Modulo per la presentazione delle osservazioni per i piani/programmi/progetti sottoposti a procedimenti di valutazione ambientale di competenza statale

ID: Codice procedura (ID_VIP/ID_MATTM):10844

Impianto per la produzione di energia elettrica da fonte eolica, costituito da 6 aerogeneratori della potenza complessiva di 37,2 MW, un sistema di accumulo da 25 MW e relative opere connesse in località "Rempillo" nel comune di Pitigliano (GR).

ALLEGATO alle OSSERVAZIONI all' IMPIANTO EOLICO denominato REMPLILLO nel COMUNE di PITIGLIANO (GR). Composto da n. 5 immagini e n. 5 pagine

Immagine n. 5 Intervisibilità degli impianti eolici della provincia di Viterbo anche in quella di Grosseto, in particolare nel pitiglianese.

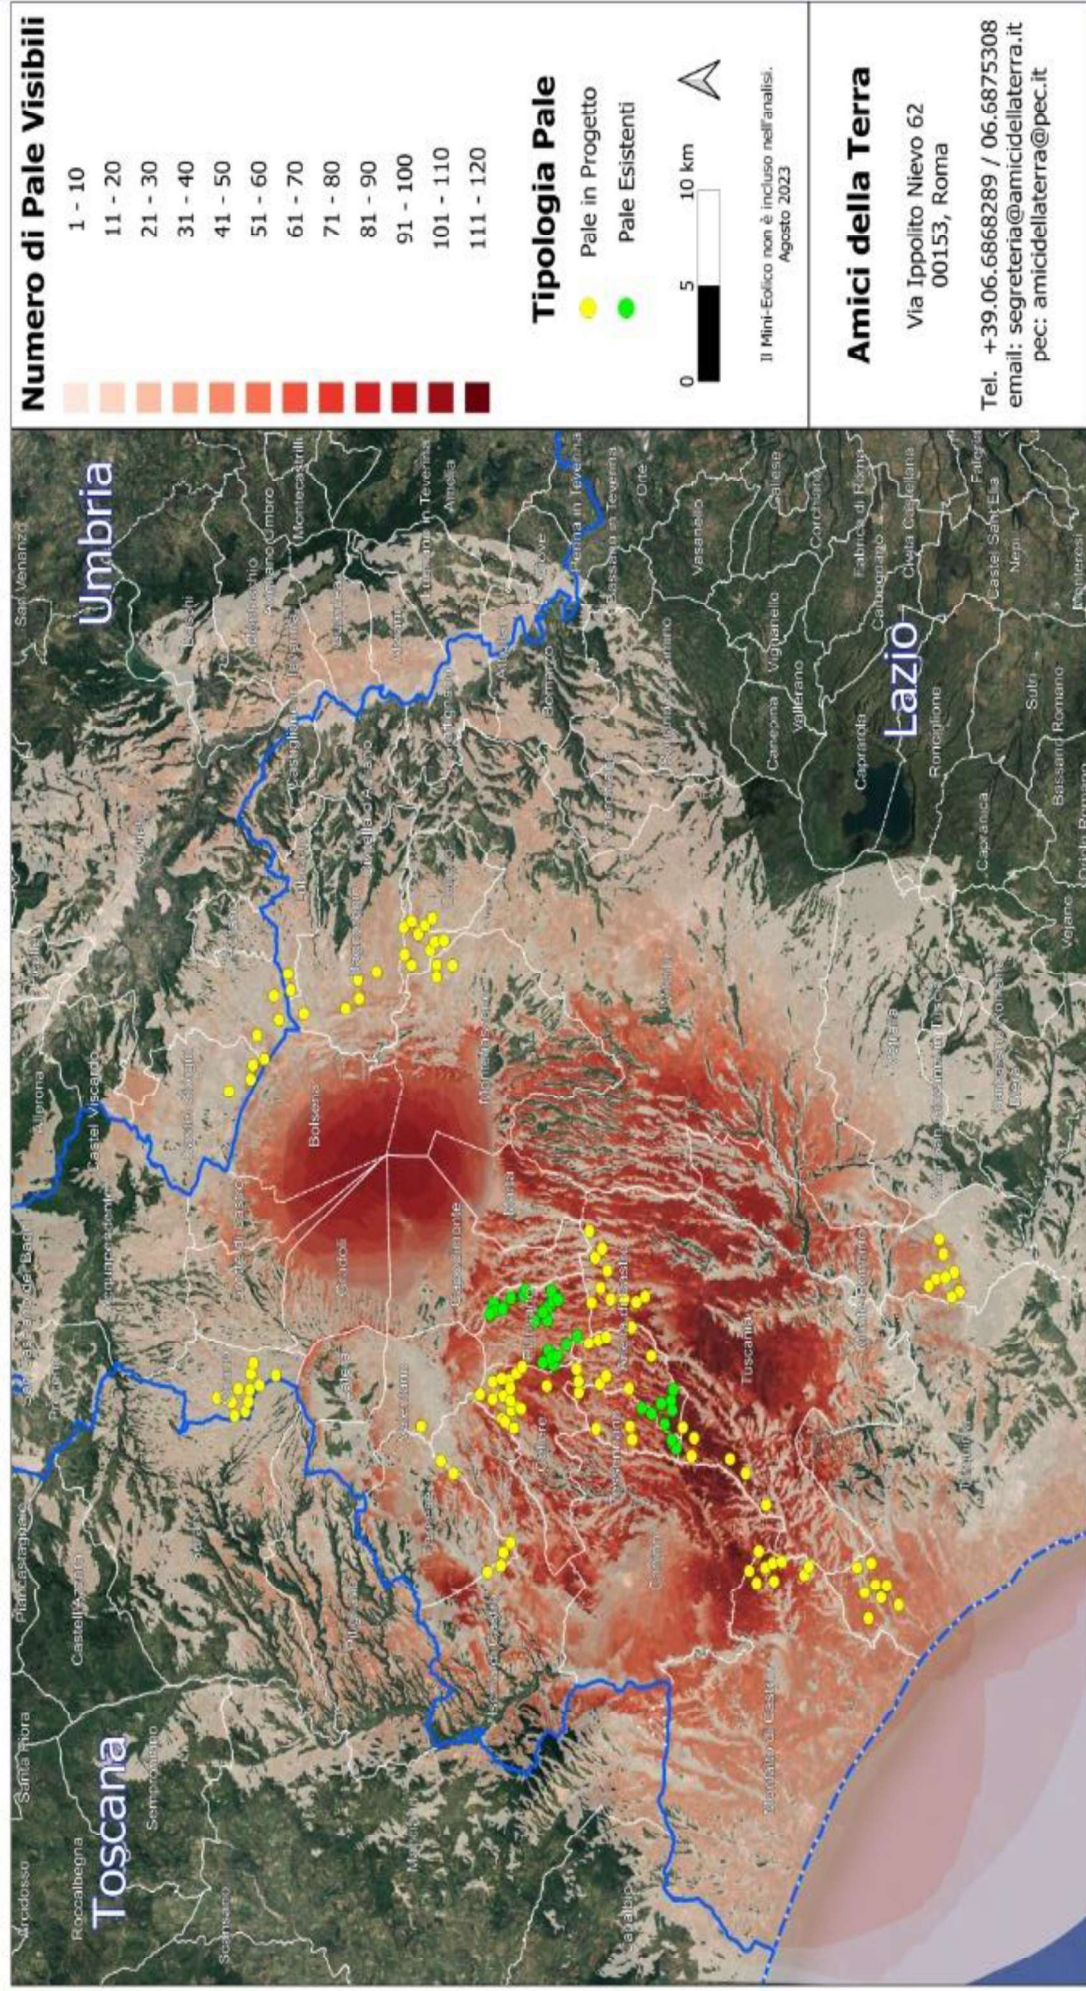
L'impianto eolico "Rempillo" pur essendo "esterno al confine provinciale e regionale ma nelle sue immediate vicinanze (a soli 100 metri i primi due aerogeneratori) oltre ad impattare sul territorio e sulle economie di tre Comuni del Lazio (Farnese, Valentano e Latera) si trova nelle fasce di rispetto dei Beni di notevole interesse pubblico come si è evidenziate nelle Osservazioni nn. 1 e 2 e crea anche degli impatti negativi anche sui beni naturalistici come verrà dettagliato nell'Osservazione n. 4. Inoltre andrebbe a sommarsi al già enorme cumulo di impianti eolici e fotovoltaici e geotermici che già creano una elevata criticità ambientale nella provincia di Viterbo e interferiscono anche con il territorio toscano come si può vedere dalle immagini nn. 4 e 5 dell'Allegato n. 1.
